EXPTE: **03003/2020/0015**

INTERESADO : **COLON 30 INMUEBLES SL**

ASUNTO : **Informe técnico sobre la admisión a trámite** por gestión por los propietarios, del programa de actuación integrada (PAI), **“UE-B MAESTRO AGUILAR”**

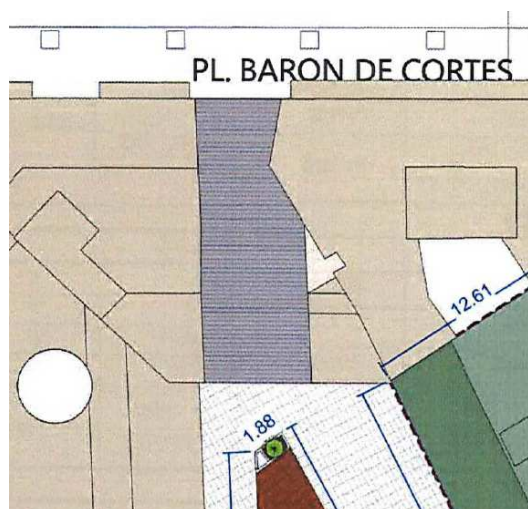
Las instalaciones necesarias para dar servicio a los nuevos edificios tienen que discurrir por encima del último forjado del garaje, es por ello que el urbanizador propone que la cota en la que comienza la obra de urbanización sea al menos un metro por debajo de la rasante de la urbanización. Esta profundidad se considera insuficiente ya que la profundidad mínima para las redes eléctricas es de 1,00m, por lo que se recomienda que esta cota se situé alrededor de 1,50m.

No obstante esta cota deberá justificarse en el proyecto de urbanización, atendiendo a las características de los servicios a implantar y al cumplimiento de la normativa vigente, por lo que deberá contar con el informe favorable de los servicios competentes.

A partir de esta cota (profundidad), en la que termina la obra de urbanización, se podrá construir la edificación que albergará el uso de

aparcamiento, que deberá contar con un sistema de impermeabilización y drenaje de las capas de relleno que cubrirán este aparcamiento hasta llegar a la rasante de la urbanización.

Esta línea que divide la zona pública de la privada, deberá reflejarse en los planos de secciones tipo del proyecto de urbanización, marcando la cota o las cotas de referencia, que servirán para comprobar y resolver las posibles interferencias con las instalaciones previstas en el proyecto.
